**AVIS RELATIF À LA PROTECTION
CONTRE LES EVENTUELS EFFETS NOCIFS ET NUISANCES
PROVOQUÉS PAR LES RAYONNEMENTS NON IONISANTS
GÉNÉRÉS PAR DES ANTENNES ÉMETTRICES STATIONNAIRES**

Commune : VRESSE-SUR-SEMOIS - Exploitant : ORANGE

Référence exploitant : 323N1_1/32323N1_1/42323N1_1/52323N1_1

Rapport n° 1974 / 2025

Figure 1 : Vue en plan des lieux de séjour et des points de contrôle

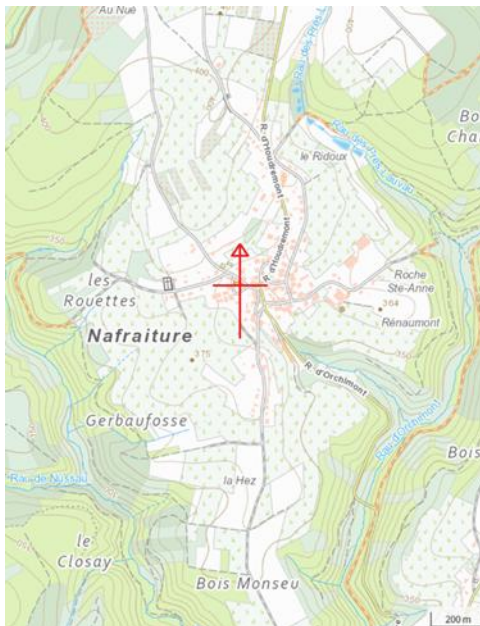
N° point de contrôle	LS	Atténuation (dB)	Indice d'exposition relatif à la limite par installation IE_i
3	LS2	3,0	0,704
2	LS2	3,0	0,652
4	LS4	3,0	0,454
1	LS1	3,0	0,311
5	LS5	3,0	0,233
6	LS6	3,0	0,215
10	LS10	3,0	0,101
7	LS6	3,0	0,075
14	LS13	3,0	0,040
15	LS15	3,0	0,036
11	LS11	3,0	0,022
13	LS13	3,0	0,017
12	LS11	3,0	0,014
9	LS8	3,0	0,007
8	LS8	3,0	0,006

En ce qui concerne les antennes de l'installation mentionnées dans le tableau 1, la distance maximale à laquelle la limite pourrait être atteinte, à l'extérieur, est égale à 57,6 m. S'il n'y a pas de LS à une distance inférieure, les antennes respectent forcément la limite d'immission.

Dans le cas des LS situés à l'intérieur des bâtiments, une atténuation d'obstacle est prise en compte et il en résulte que la distance maximale à laquelle la limite pourrait être atteinte se réduit à 41,1 m.

Les résultats de l'évaluation décrite au paragraphe 4 indiquent que les antennes émettrices stationnaires de l'installation faisant l'objet du présent avis ne produisent pas, dans un lieu de séjour, un rayonnement électromagnétique maximum supérieur aux limites fixées à l'article 4 du décret.

En conclusion, les antennes émettrices stationnaires faisant partie de l'installation référencée dans le paragraphe 2 et dont les caractéristiques techniques sont résumées dans le tableau 1 **respectent les limites d'immission** fixées à l'article 4 du décret du 8 décembre 2022 (M.B. du 16.12.2022) modifiant le décret du 3 avril 2009 relatif à la protection contre les éventuels effets nocifs et nuisances provoqués par les rayonnements non ionisants générés par des antennes émettrices stationnaires.

Figure 2 : Vue en plan des installations d'antennes dans un rayon de 300 mètres autour de l'installation faisant l'objet de la demande d'avis

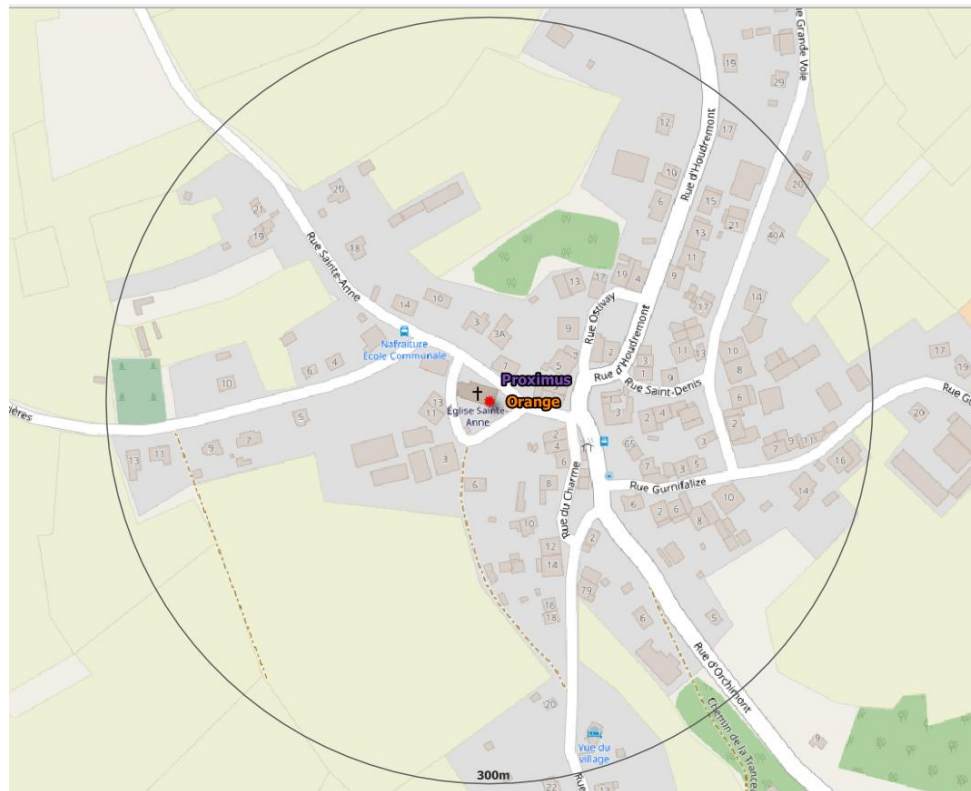
- il y a au plus 4 installations d'antennes émettrices stationnaires présentes dans la zone d'évaluation de 300 mètres de rayon représentée dans la figure 2, y inclus l'installation référencée dans le paragraphe 2 : la limite cumulative définie à l'article 4, §2 du décret est nécessairement respectée dans les lieux de séjour à l'intérieur de la zone d'évaluation de 300 mètres de rayon ;
- il y a exactement 5 installations d'antennes émettrices stationnaires présentes dans la zone d'évaluation de 300 mètres de rayon représentée dans la figure 2, y inclus l'installation référencée dans le paragraphe 2 et il existe, pour 3 ou 4 de ces installations, un avis attestant le respect de la limite abrogée de 3 V/m : la limite cumulative définie à l'article 4, §2 du décret est nécessairement respectée dans les lieux de séjour à l'intérieur de la zone d'évaluation de 300 mètres de rayon ;

- c) dans tous les autres cas, il a été vérifié que la limite cumulative définie à l'article 4, §2 du décret n'est pas dépassée dans les lieux de séjour sur base du nombre d'installations localisées dans la zone d'évaluation de 300 mètres de rayon représentée dans la figure 2, de leur localisation ainsi que des données inscrites dans la figure 1 et au paragraphe 4 du présent avis et dans les avis attestant le respect de la limite par installation ou de la limite abrogée de 3 V/m relatifs aux autres installations reprises dans la figure 2.

Compte tenu des considérations ci-dessus, il apparaît que l'intensité du rayonnement électromagnétique généré, dans les lieux de séjour situés dans un rayon de 300 mètres autour de l'installation référencée dans le paragraphe 2, par l'ensemble des antennes émettrices stationnaires de l'ensemble des exploitants du même site d'antennes émettrices stationnaires respecte la limite fixée à l'article 4, § 2 du décret.
